Allegato "A" alla Deliberazione della Giunta Regionale n° 15-13349
In data 13/9/2004 relativa all'approvazione della Variante al P.r.g.c. vigente del
Comune di Rocchetta Tanaro

Elenco modificazioni introdotte "ex officio" ai sensi dell'11° comma dell'art. 15 della L.r.
5.12.1977 n° 56 e s.m.i..

Modifica Cartografica 1. COMUNE DI ROCCHETTA TANARO

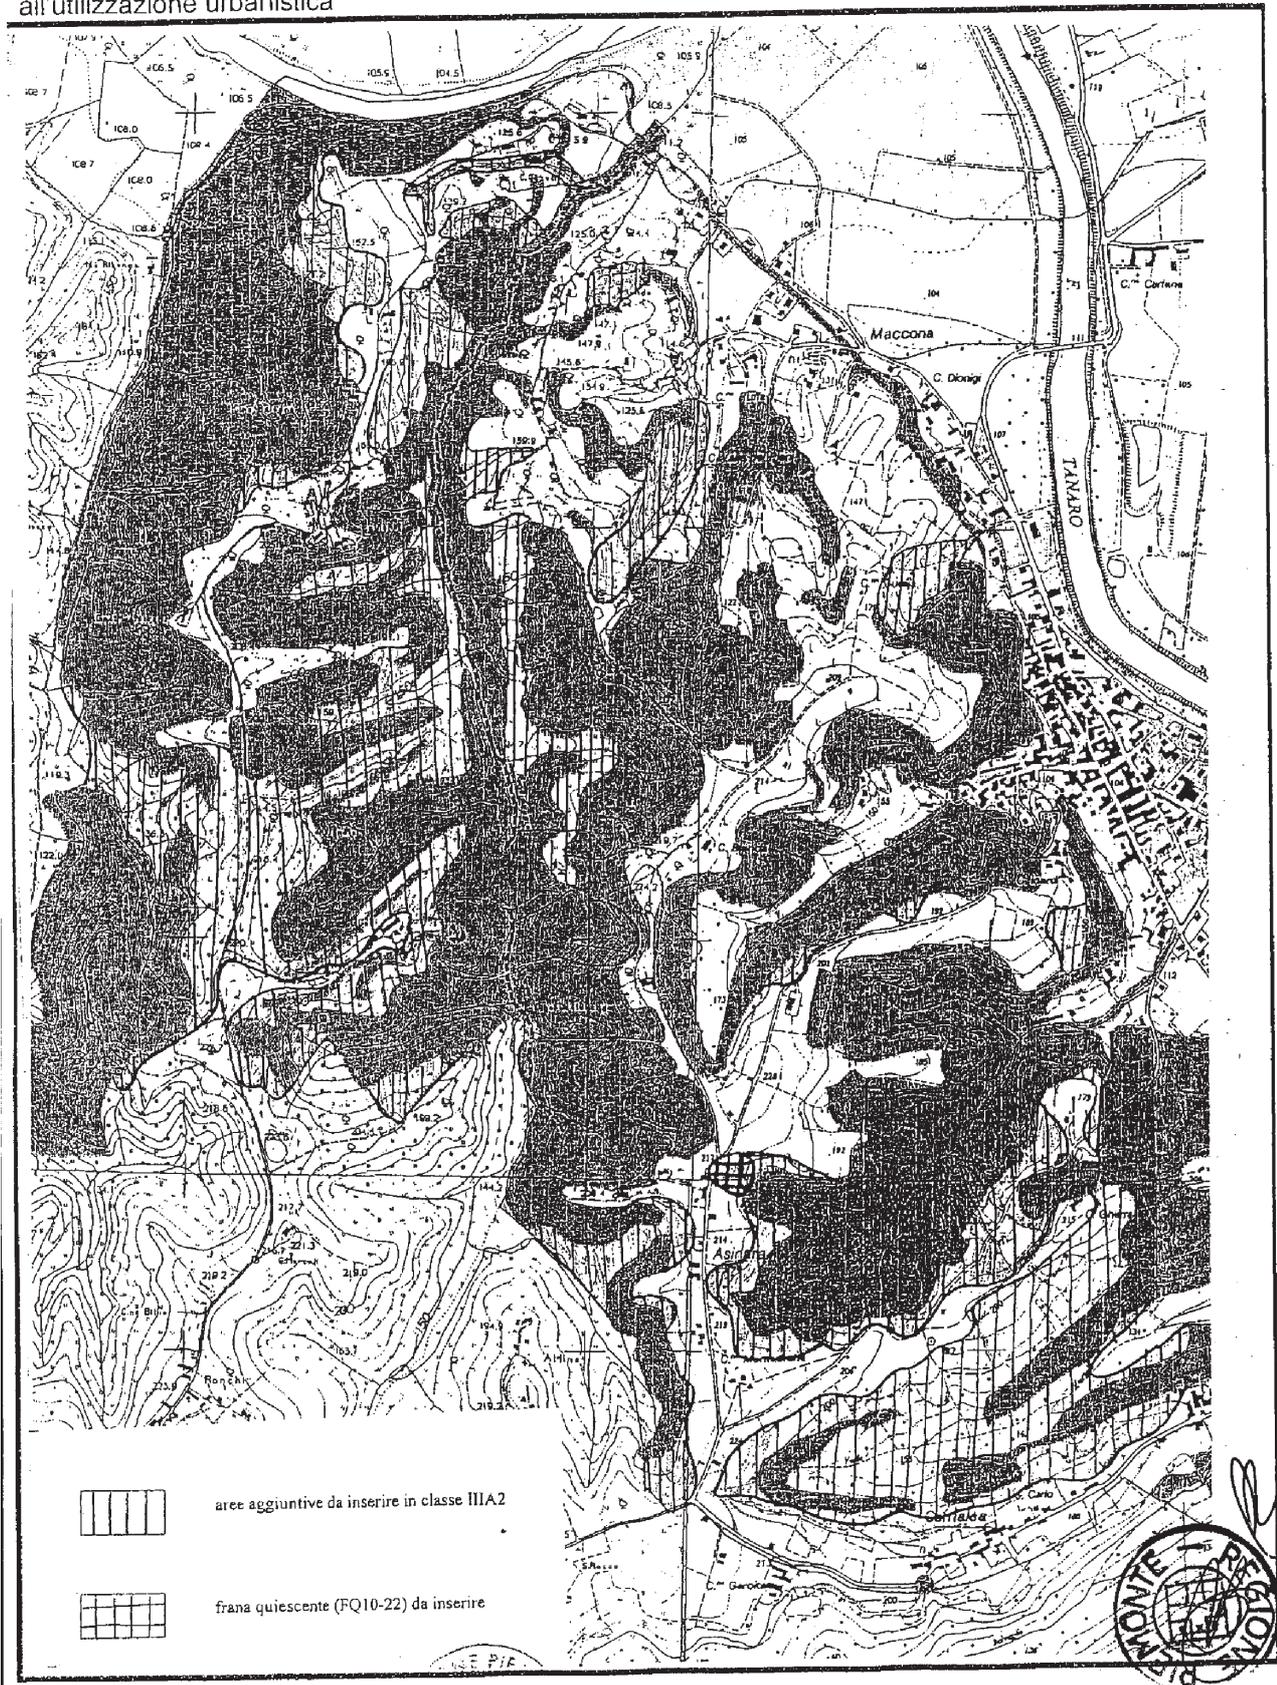
- I settori attualmente classificati in classe II indicati negli estratti cartografici allegati sono inseriti in classe IIIA2 così come è inserita la nuova frana quiescente indicata, puntualmente rappresentati negli allegati Modifiche cartografiche 1 e 2.

Modifiche alla Tav. G8. "Carta di Sintesi della pericolosità geomorfologica e dell'idoneità all'utilizzazione urbanistica"
